SANTEST CO., LTD.

MSK1000 外観形状変更のお知らせ

ドイツ SIKO 社製 MSK1000 シリーズ

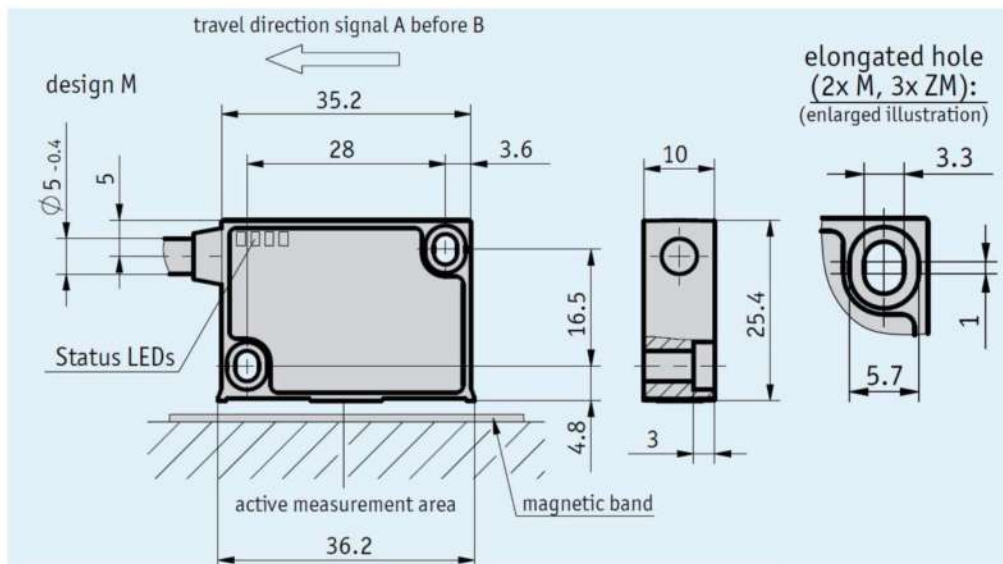
③型式変更

型式番号: MSK1000 - 10-M - E1-20 - LD - O - 0.001 - 1.00 (標準品の型式例)

赤枠部分旧: 10-M

赤枠部分新: 10-ZML

<外形寸法図>

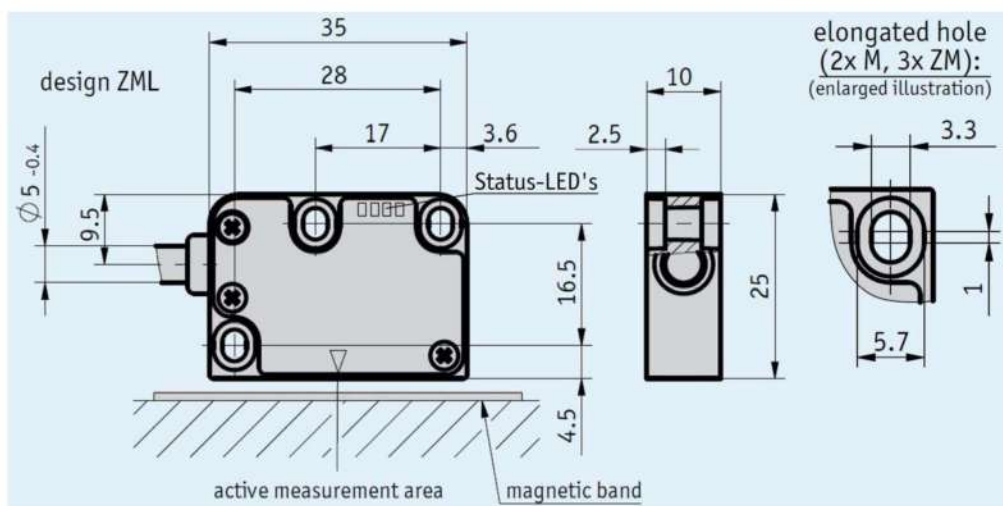
①外観形状、一部寸法変更

※詳細は、別紙寸法形状図をご参照ください。

- ・取付穴はハウジングMと同じ寸法です。
- ・シールド：スクリーンはハウジングに接続されます。
- ・LEDの色：ハウジングZMLのLEDの色は赤から緑に変更されました。
- ・センサーのポッティングコンパウンド：黒色から透明に変更。技術的効果はなく見た目の変更のみ。
